Konsekvensvurdering for SK Spildevand – LP1295

Bemærkninger/indsigelse til høring af lokalplan 1295

Envafors – SK Spildevand

Høringssvar forhøring omkring miljøvurderingen - Lokalplan 1295 Kalundborgvej - byomdannelse mellem Skidenrenden og Kalundborgvej, 4200 Slagelse

Figur 5.1: Slagelse renseanlæg. Placering af lugtkilder

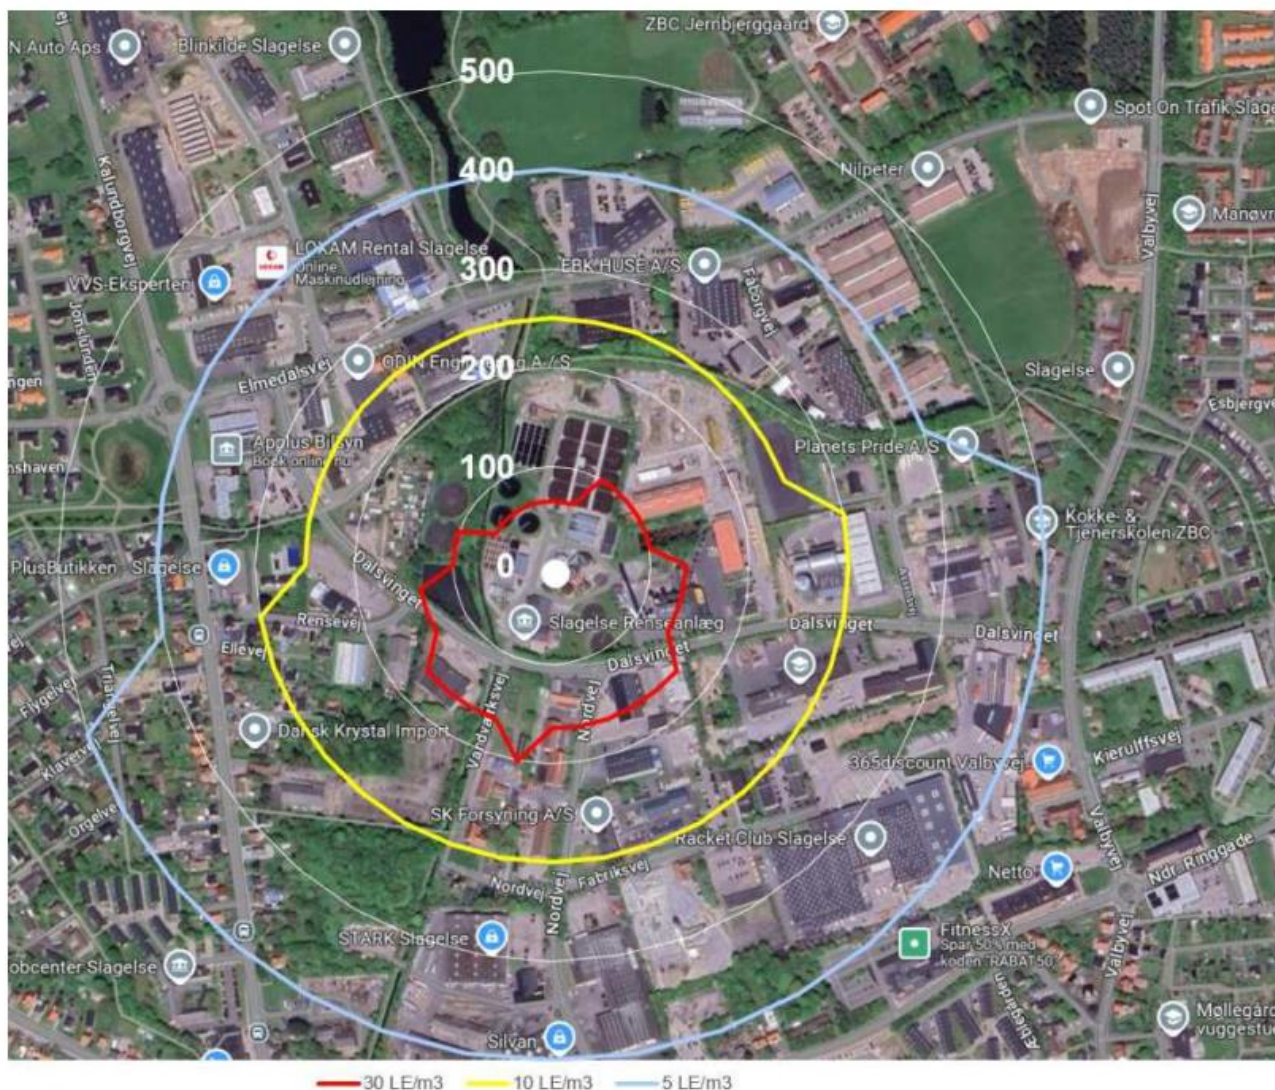
Som det fremgår af Figur 5.1 er hovedparten af lugtkilderne placeret i den sydlige del af renseanlægget og altså tættest på lokalplan 1295 i en afstand under 100 meter.

Figur 5.3: Støjbidrag fra Slagelse Renseanlæg

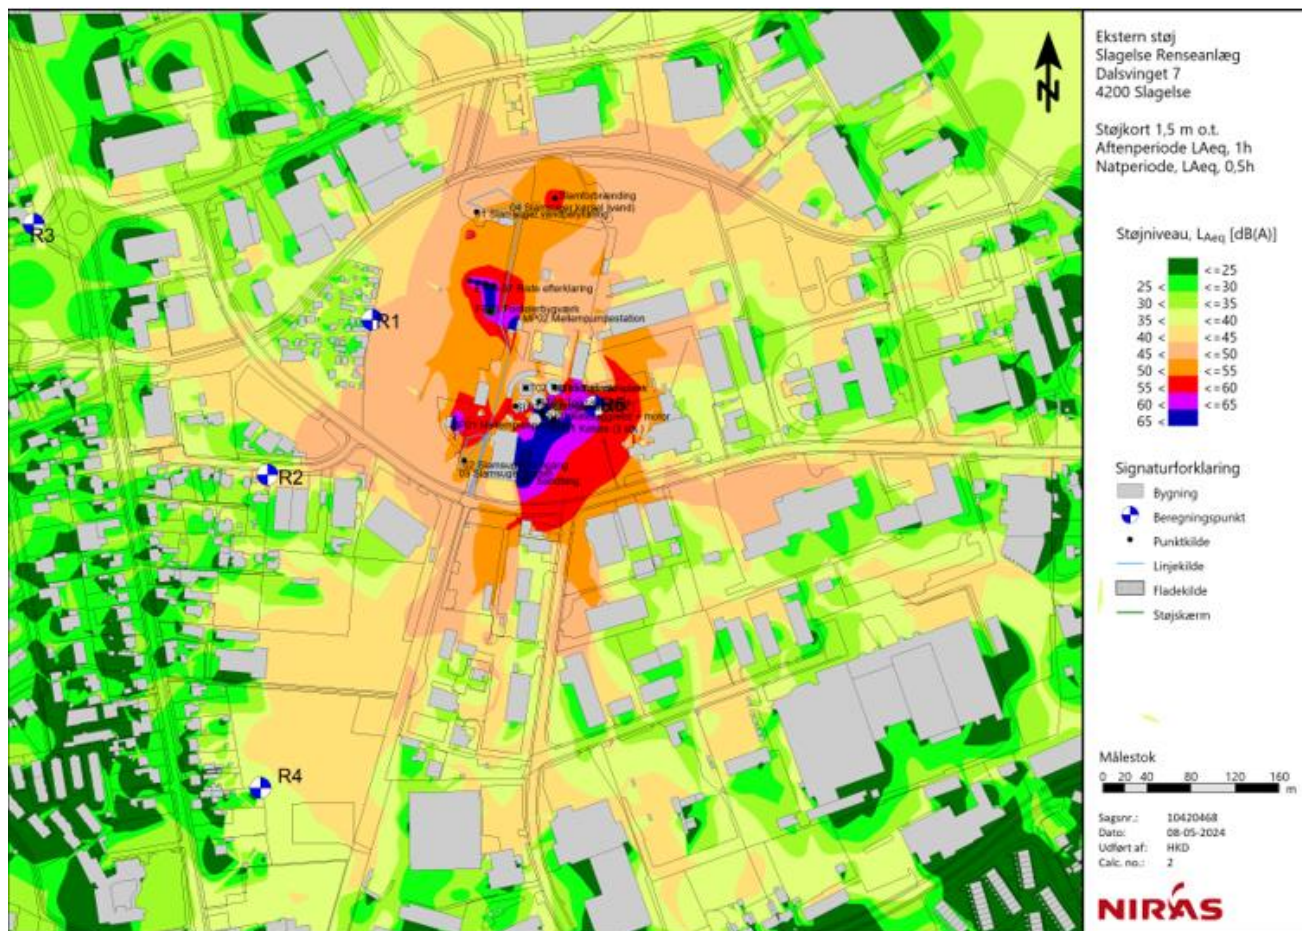
NIRAS har i rapport af den 15. maj 2024 foretaget beregning af støjen fra Slagelse Renseanlæg. Støjrapporten viser, at der allerede i dag er overskridelse af de vejledende støjgrænser.

Støjgrænserne kan heller ikke overholdes ved det kommende lokalplanområde 1295, specielt ikke i natperioden. Der vil gælde en støjgrænse på enten 35 eller 40 dB(A) i natperioden ved det nye boligområde – afhængig af den konkrete planlægning.

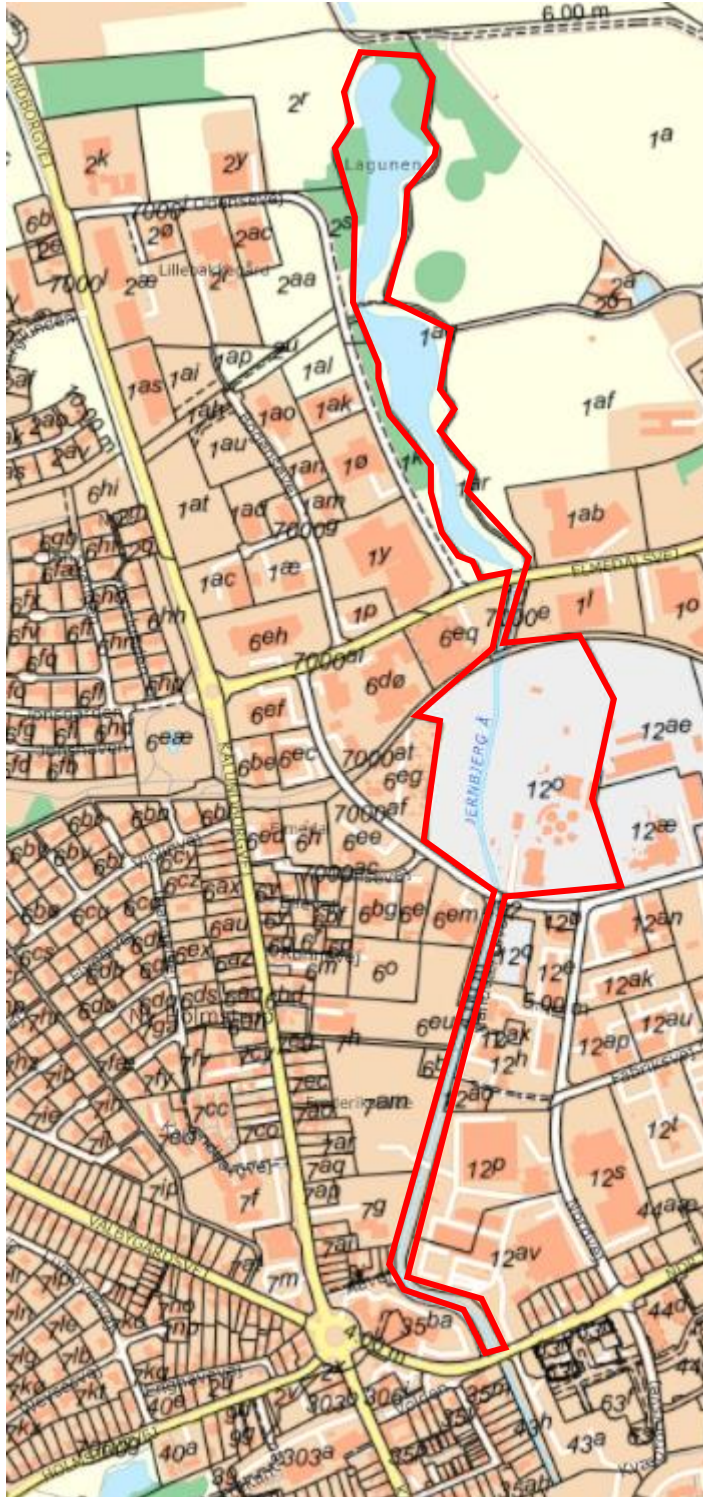
Envafors ejer de nedenfor viste matrikler omkranset med rød. Disse matrikler er spildevandstekniske anlæg og ikke smukke grønne parkanlæg (Slagelse Renseanlæg), idylliske vandløb (Skidenrenden) eller smukke søer (Lagunen). For at gøre det helt klart er der tale om fællesvand, IKKE regnvand, hvorfor der ved overløb vil være papir, afføring med mere der flyder i disse tekniske anlæg.

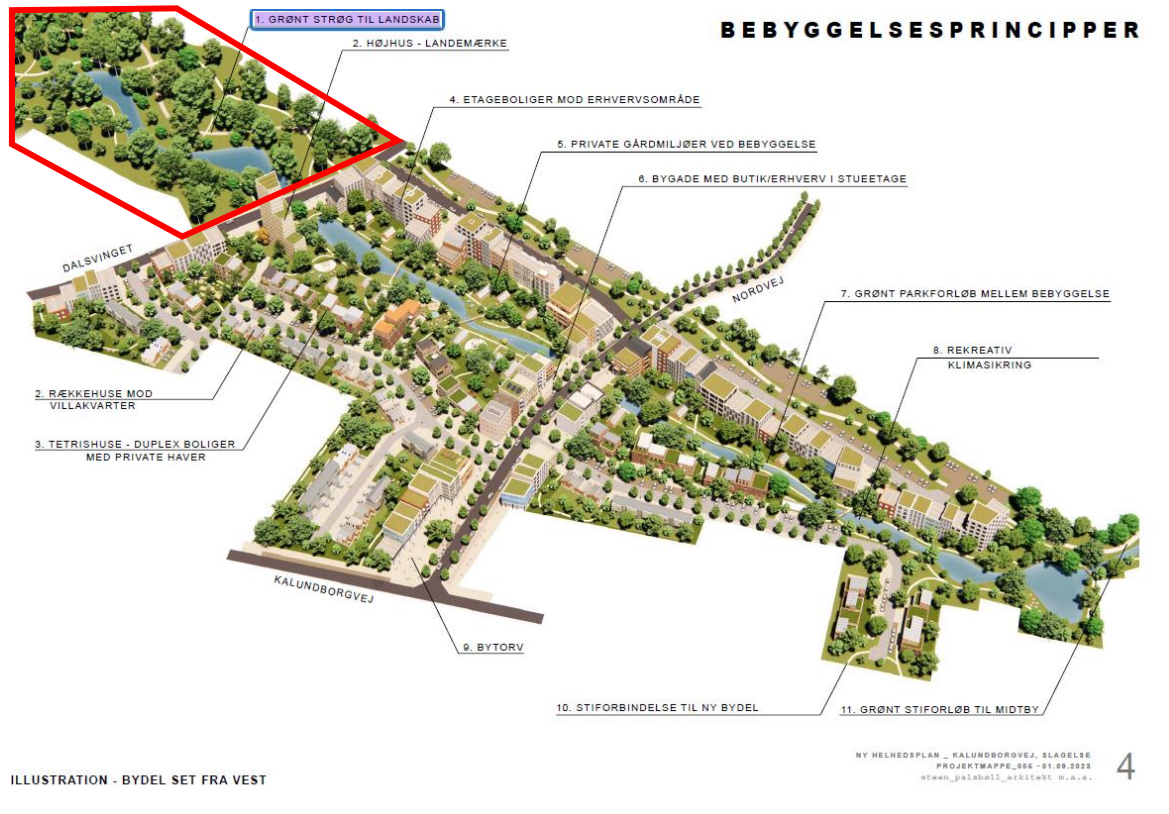
Områderne nedenfor omkranset med rød, er Envafors' matrikler. Mod nord renseanlæggets matrikel og mod syd, Skidenrenden. Begge dele ligger udenfor lokalplansområdet.

Denne matrikel, omkranset med rød streg, ejer Envafors og det er en del af vores tekniske anlæg. Det er matriklen tilhørende Slagelse Renseanlæg. Her kan ikke anlægges grønt strøg med parklignende forhold og off. adgang:

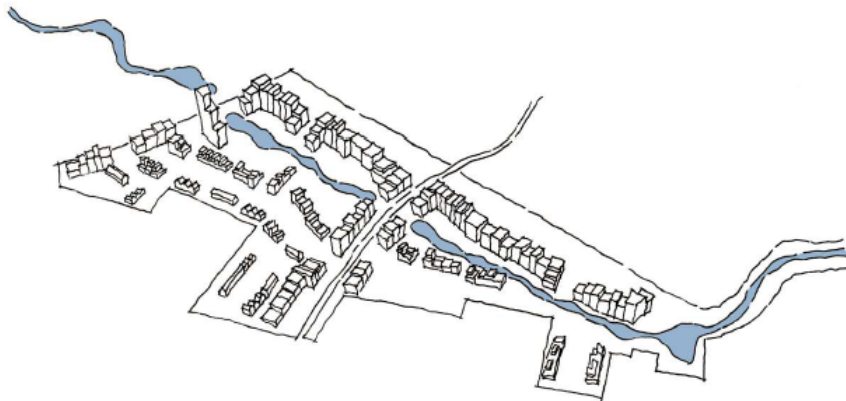
Skidenrenden ligger udenfor planområdet, men klods op af jeres østlige skel. Skidenrenden, som er den østlige afvandingskanal, ejes af Envafors og er et spildevandsteknisk anlæg. Vi gør kraftigt opmærksom på, at ved skybrud, vil den indeholde spildevand, og toiletpapir kan være synligt op ad siderne. Det er **ikke** et idyllisk vandløb eller en afvandingskanal kun til regnvand, det er opblandet spildevand der løber i Skidenrenden.

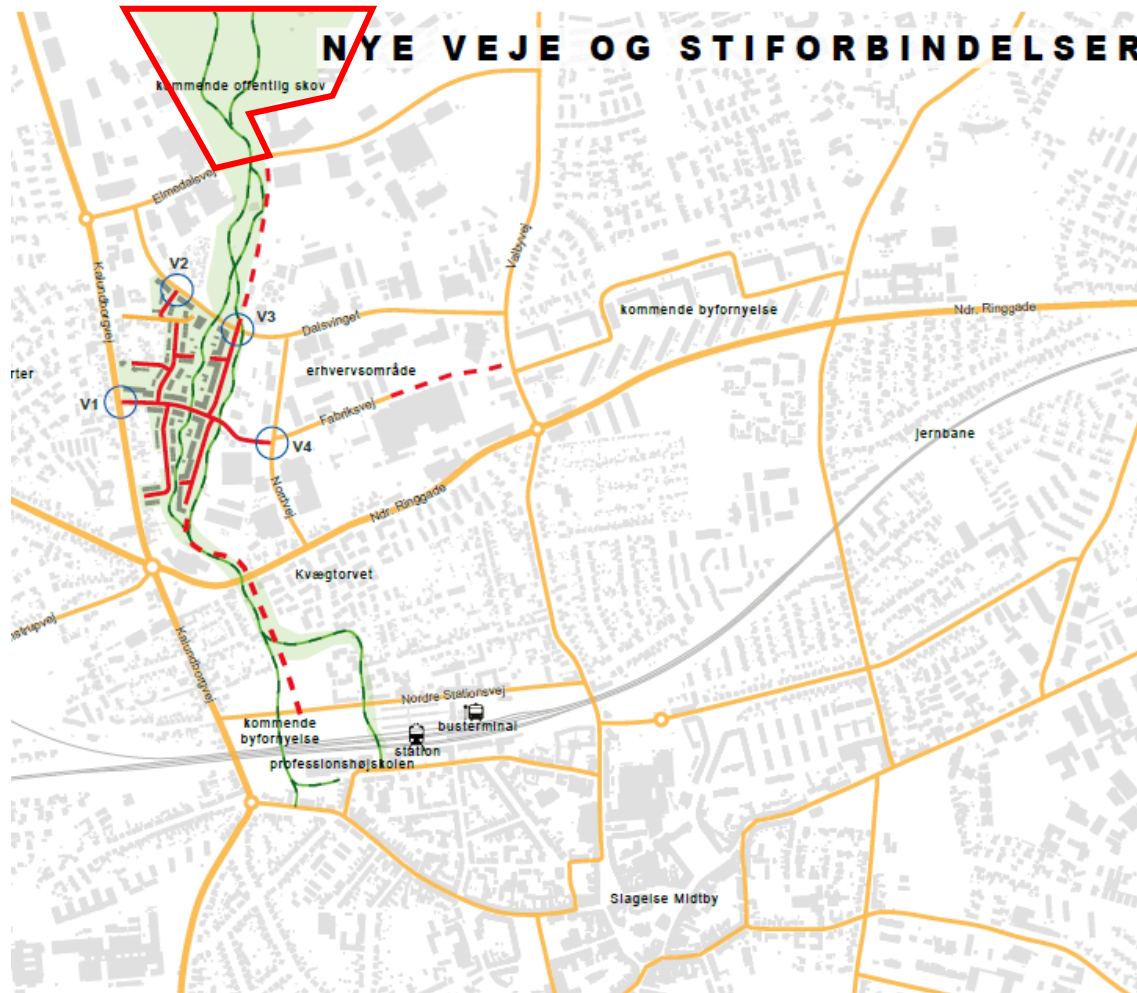
På tegningen nedenfor angiver I selv lokalplansområdet med en stiptet rød linje. Så det der ligger udenfor er andre matrikler med andre ejerforhold (omkranset med tyk rød linje). Ydermere viser I mulige parkeringspladser, hvor Skidenrenden er placeret (omkranset med tyk lilla streg nedenfor). Som nævnt før er det Envafors der ejer Skidenrenden og den er et spildevandsteknisk anlæg, som pt. ikke er rørlagt og området er ikke en del af lokalplansområdet.

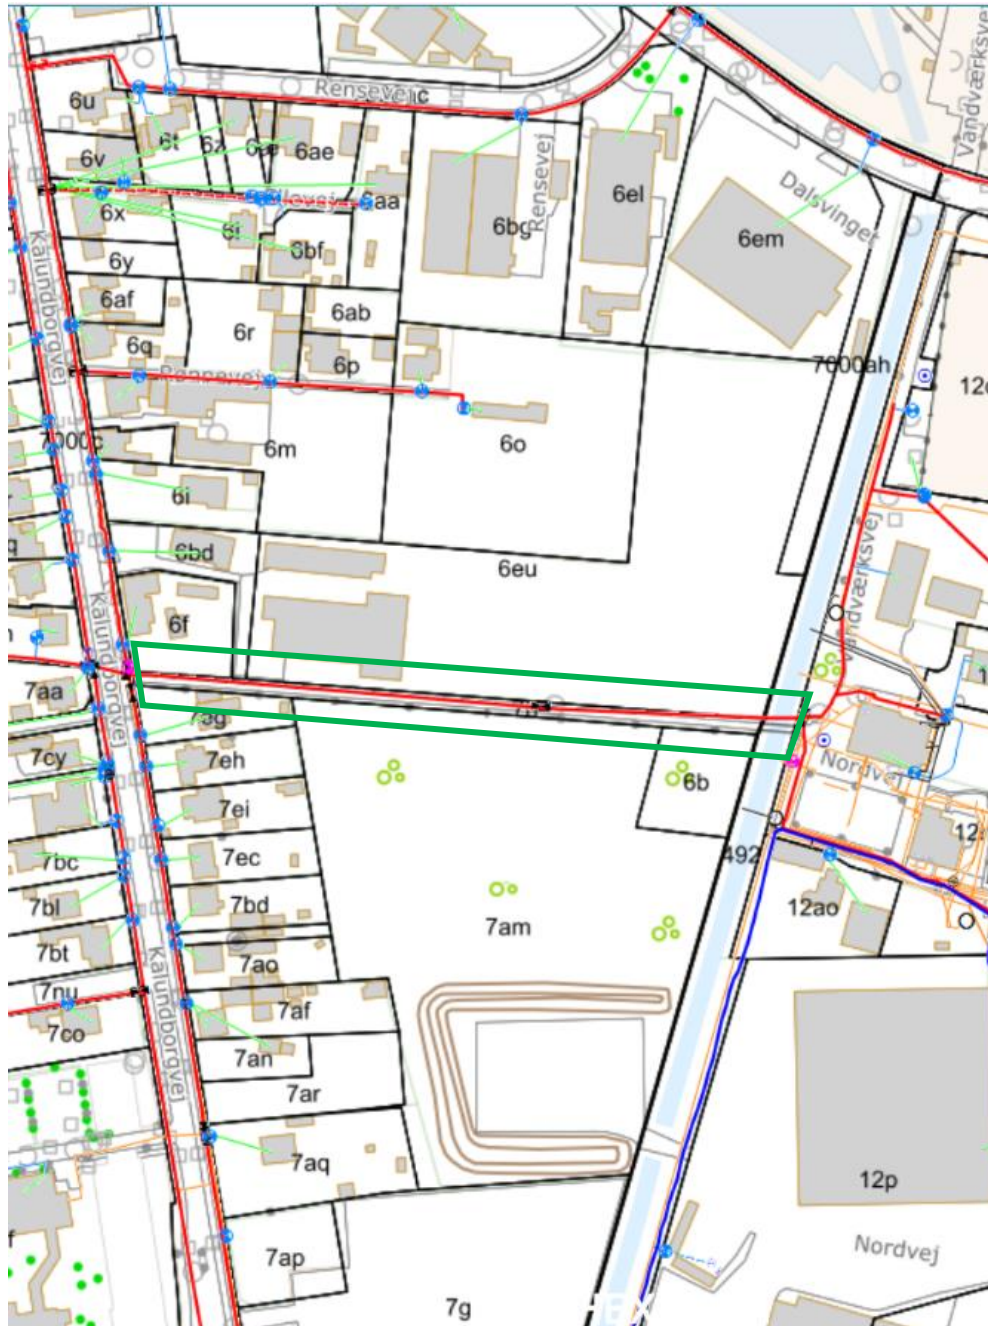
På dette kort skriver I at området nord for Dalsvinget er kommende offentlig skov. Men det er matriklen, hvor Slagelse Renseanlæg er placeret og dette ejes af Envafors:
